NYE AKER

MEDVIRKNING PULJE 3.2 - MØTE 2

GRUPPE X - POLIKLINIKK OG DAGBEHANDLING

ENDRINGER ETTER MØTE 1

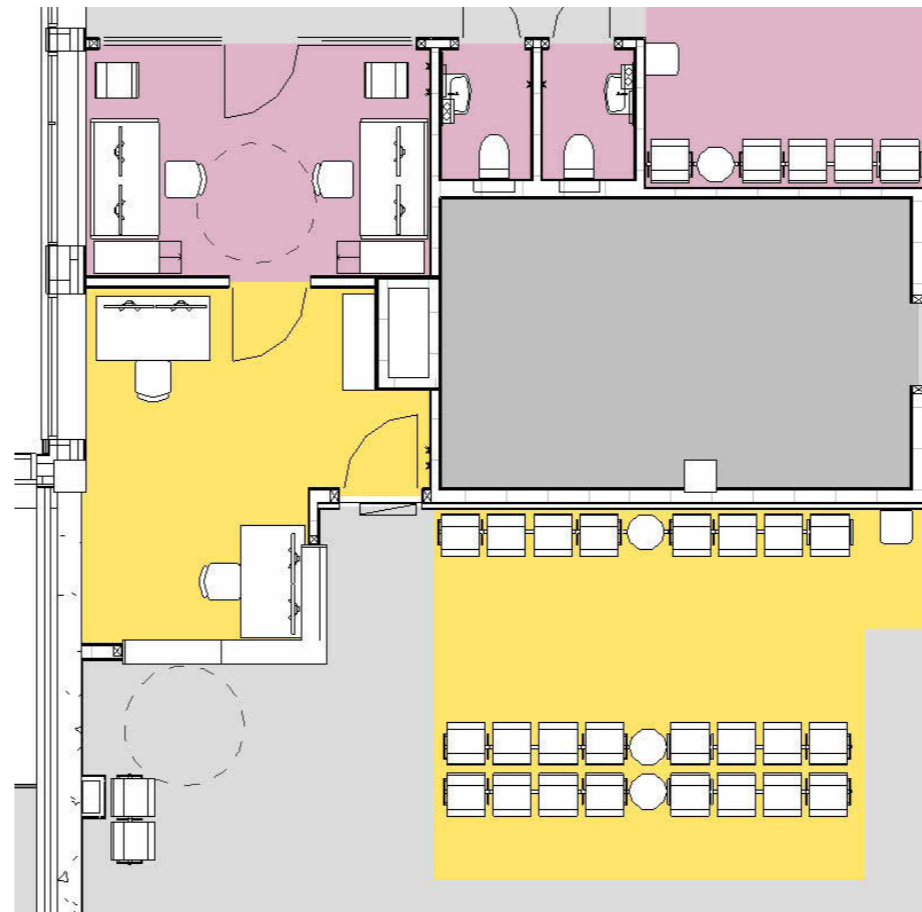
- 1: Ønske om toaletter til undersøkelsesrom: Vi har klart å oppfylle noen av ønskene, slik at følgende rom har fått WC: 04.01.193 (plan U1, se bilde under), 04.01.165 (urologisk lab plan 2) og 04.01.167 (urologisk lab plan 2)

1: Et HCWC tilknyttet 04.01.008 er erstattet med to stk WC; ett til KSI 04.01.008, og ett til Undersøkelse spesialrom 04.01.193 ved siden av.

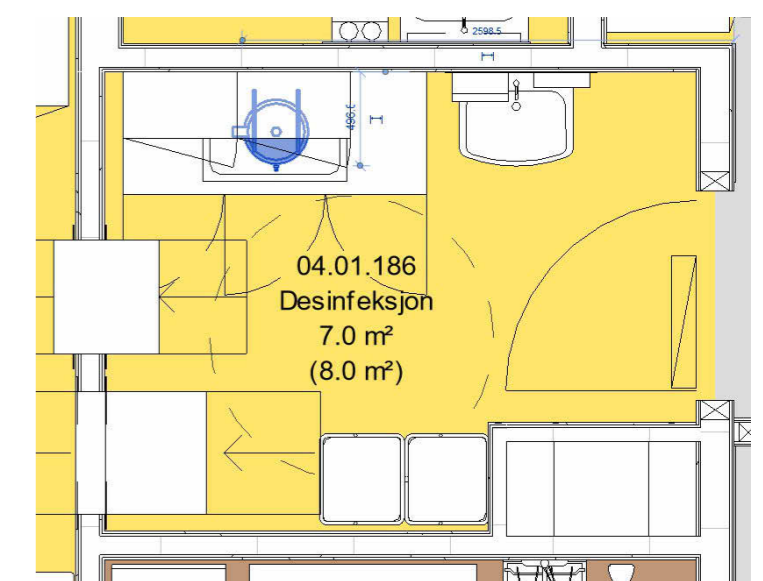
- 4: Ønske om flere sengeoppstillingsplasser: Dette lar seg dessverre ikke gjøre, da det ikke er tilstrekkelig plass.
- 5: Ønsker ift ekspedisjon for poliklinikk og bildediagnostikk: antall plasser lar seg ikke øke pga areal, men vi har fått til passasje for rømning bakover gjennom bildediagnostikks kontor. Se bilde nedenfor.

5: Ekspedisjon 04.01.244 (gult rom) har fått dør gjennom Kontor bildediagnostikk (rosa rom), for sikker rømning

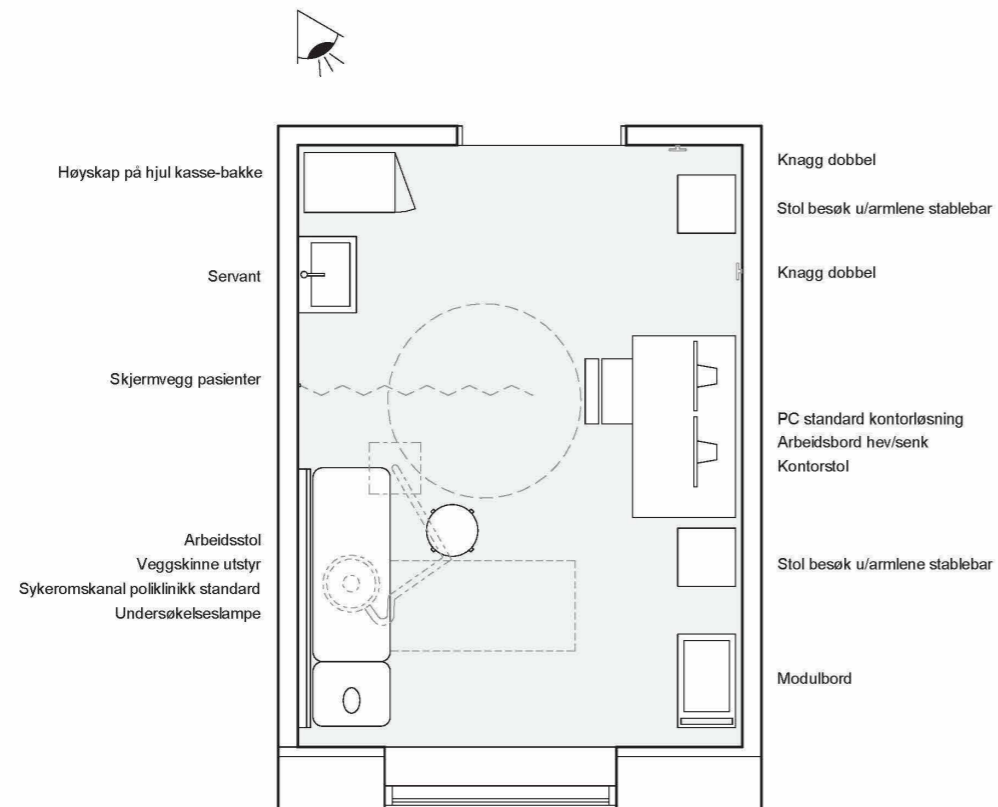
- 8: Ønske om gipsutskiller i plan 1: Det er nå satt inn gipsutskiller i Desinfeksjonsrom 04.01.186 i plan 1, se bilde under.

8: Rommet har fått gipsutskiller, se blåmarkert figur ved vask

S 9 - 04.01.157 Undersøkelse og behandling, spesialrom,
prosedyre

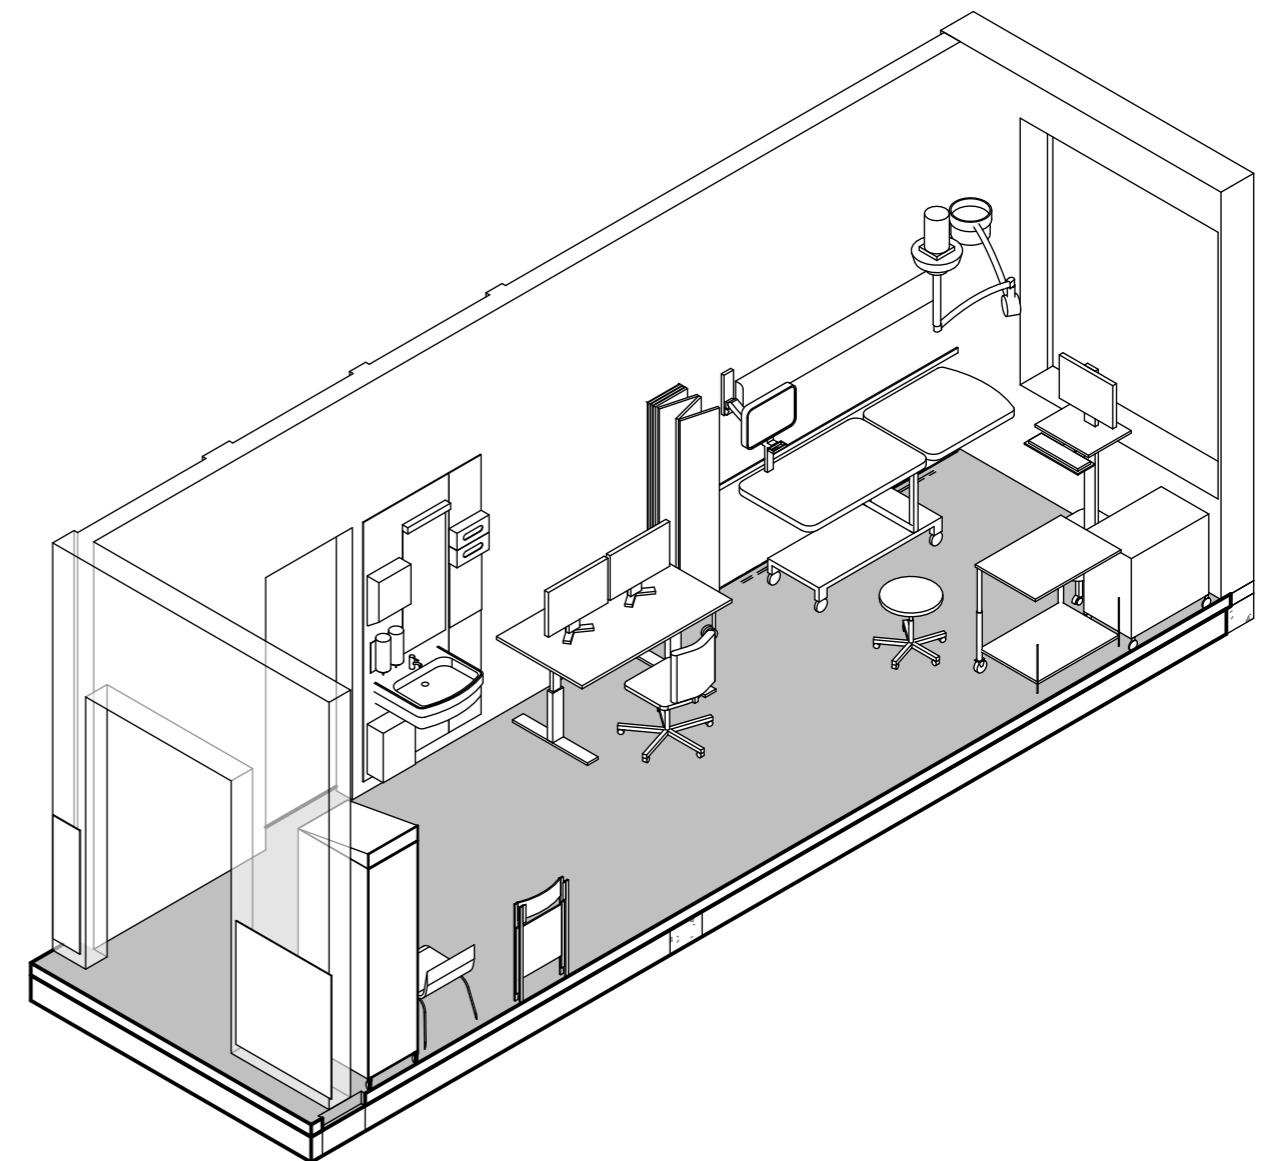
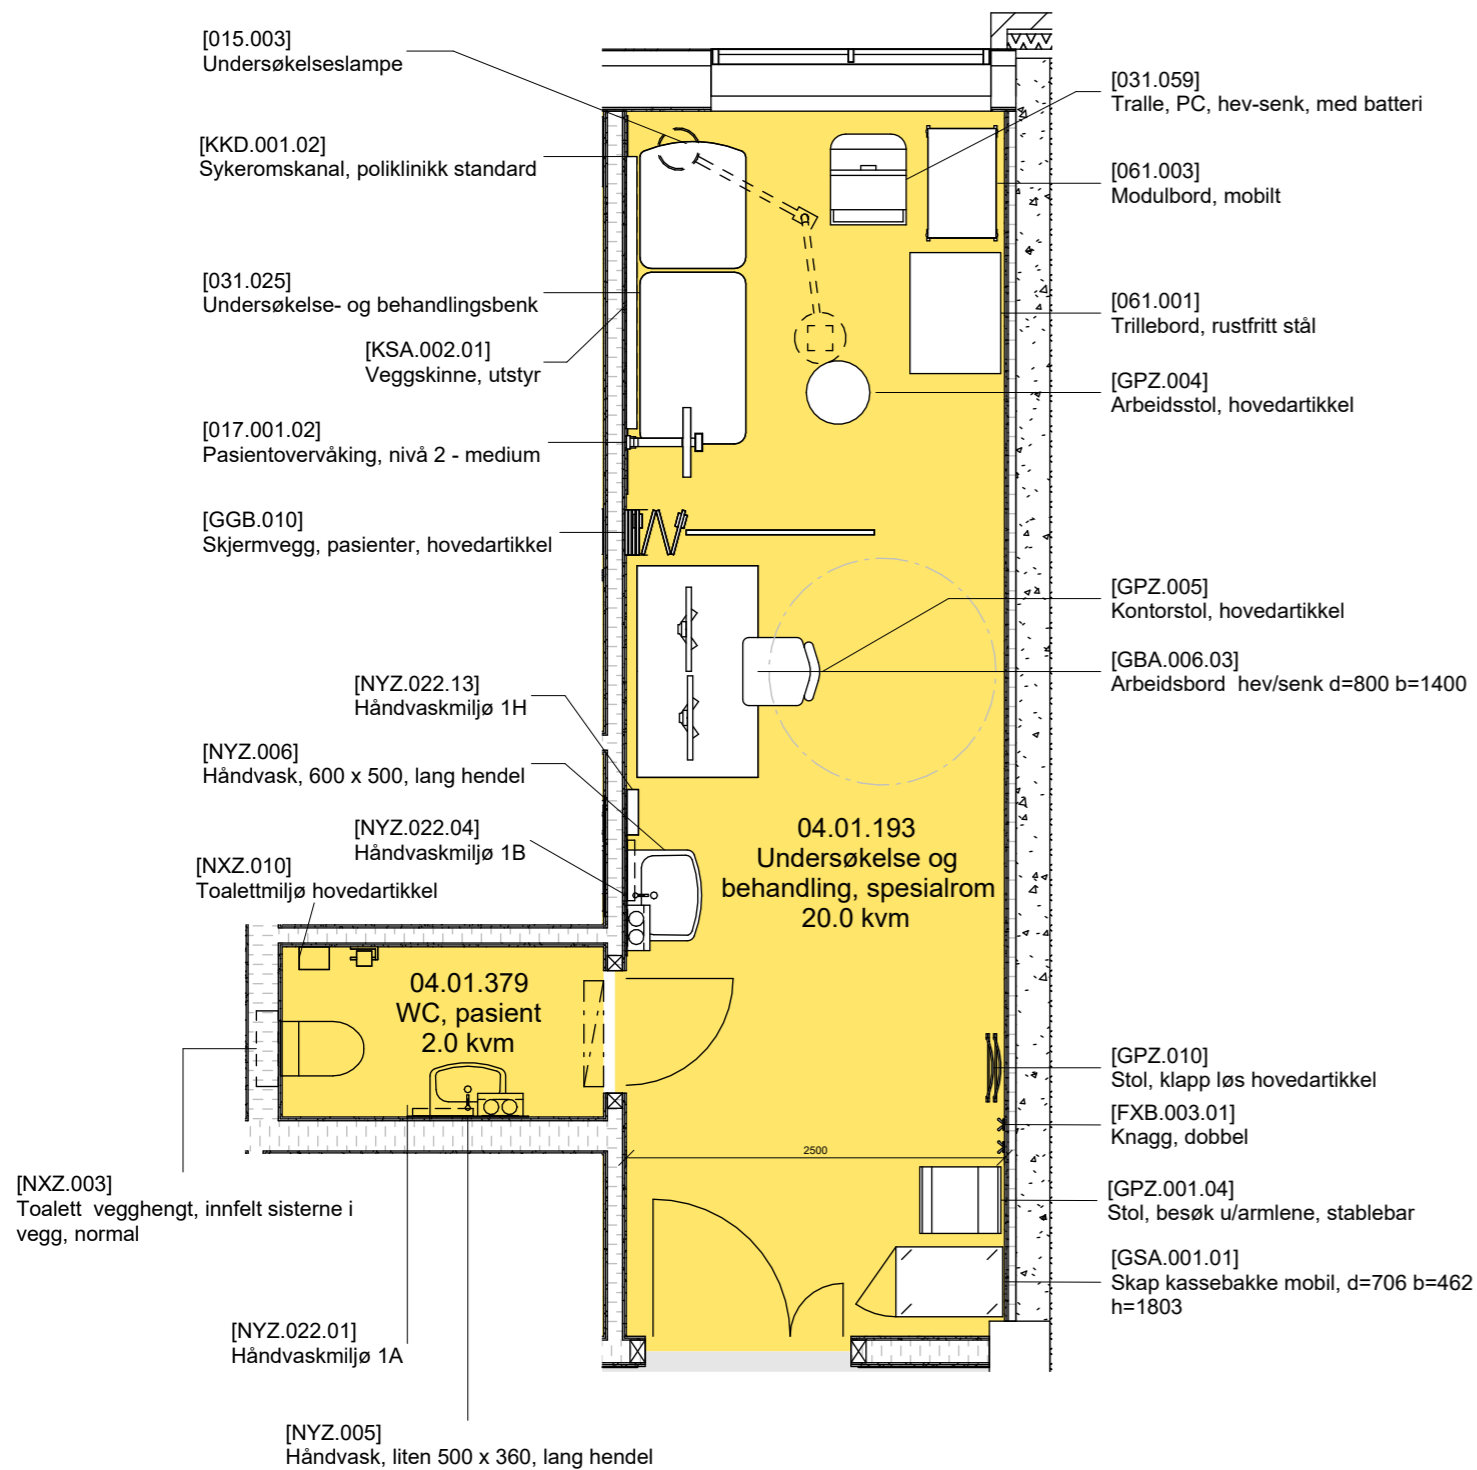
Dette rommet er av OUS foreslått til:
- Prosedyre, med utstyret Røykavsug, diatermi

Arkitekt foreslår:
- Diatermiapparat, med mobilt røykavsug
- Dette er et stort rom; er det noe plasskrevende som kunne vært plassert her?

Det bes om tilbakemelding på dette, samt plassering av utstyr i rommet.

S 10 - 04.01.193 Undersøkelse og behandling, spesialrom

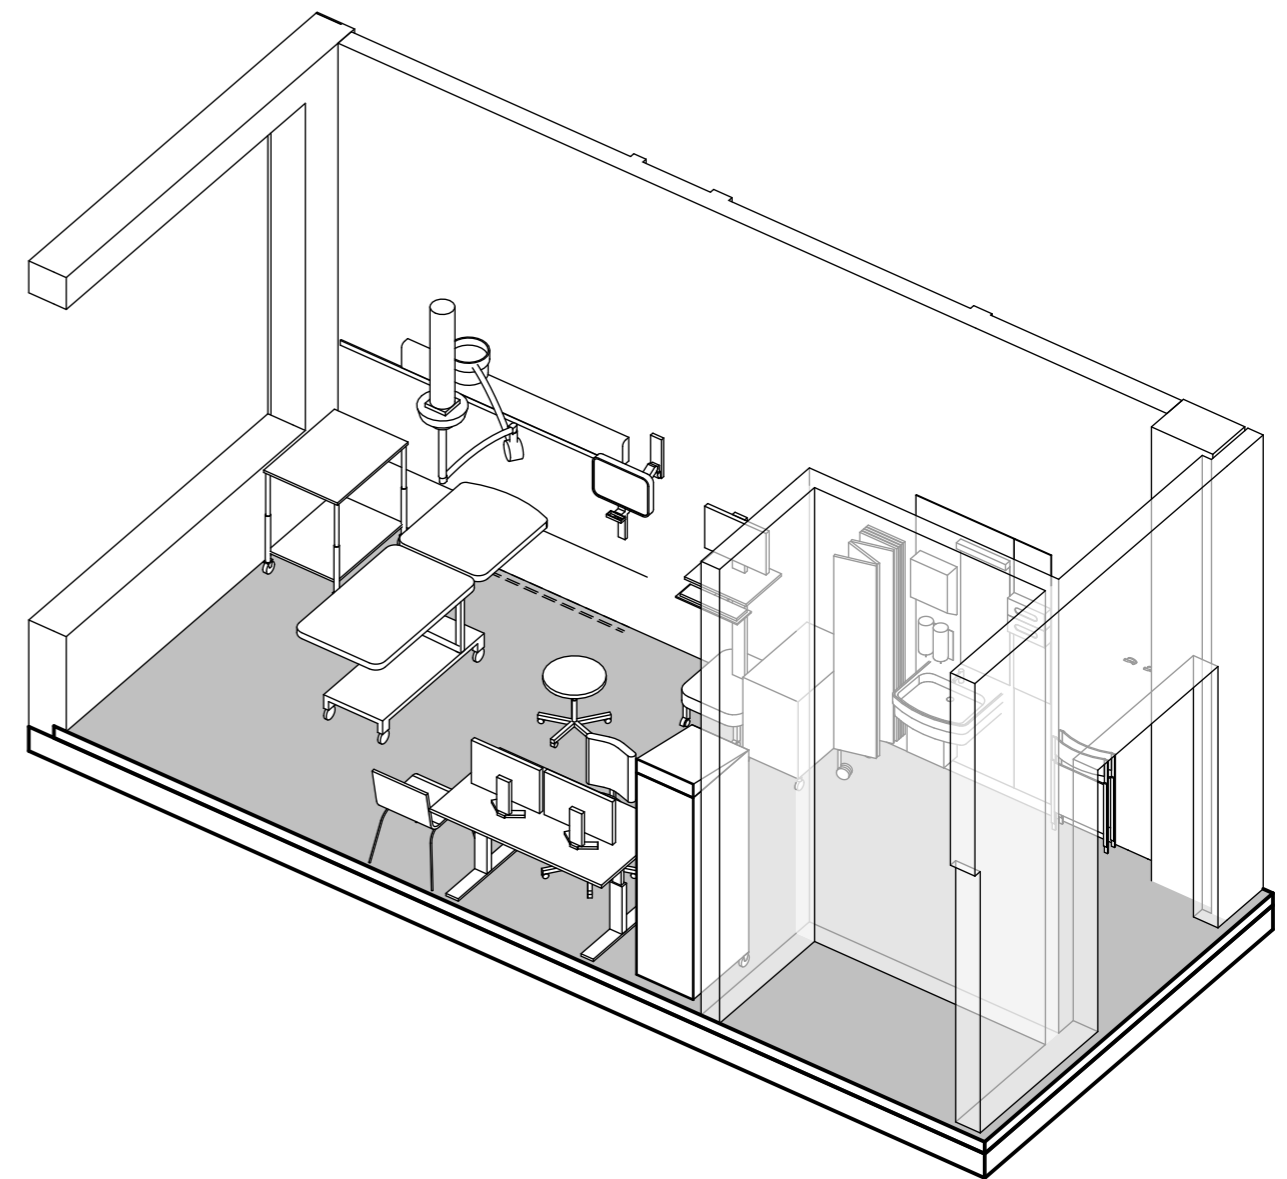
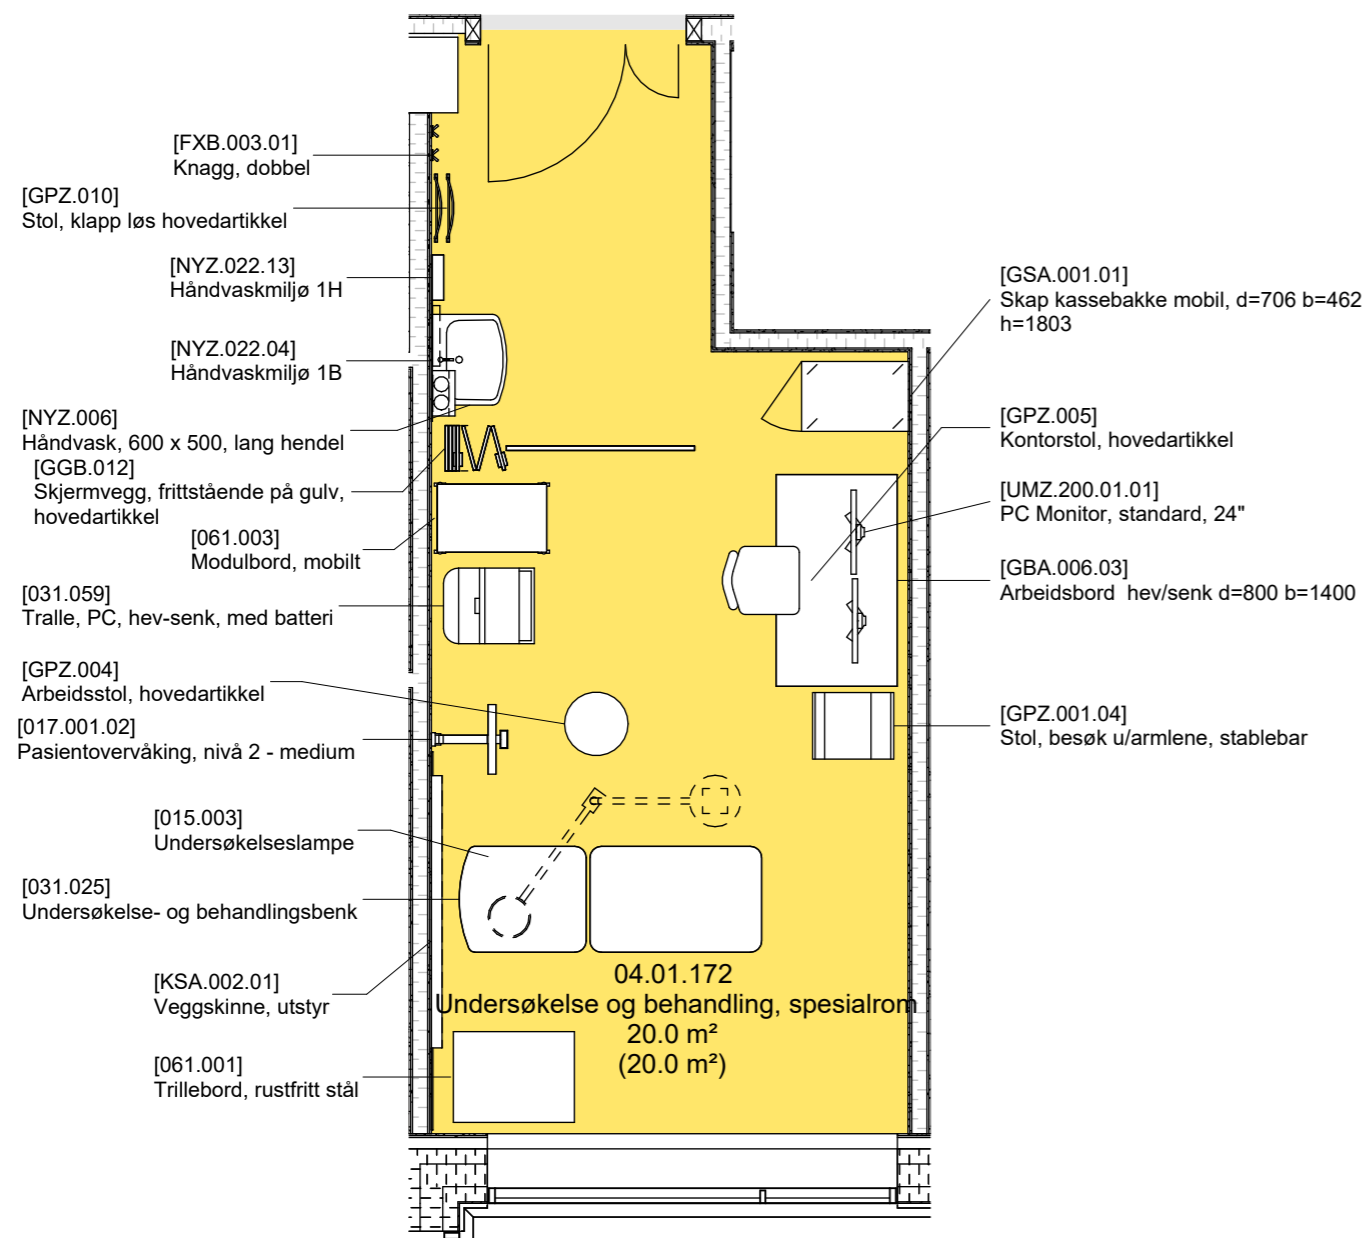
Dette rommet er av OUS foreslått til:
- Gastrokirurgi, rektoskopi med wc

Arkitekt:
- Hvilket utstyr trengs her?

Det bes om tilbakemelding på dette, samt plassering av utstyr i rommet.
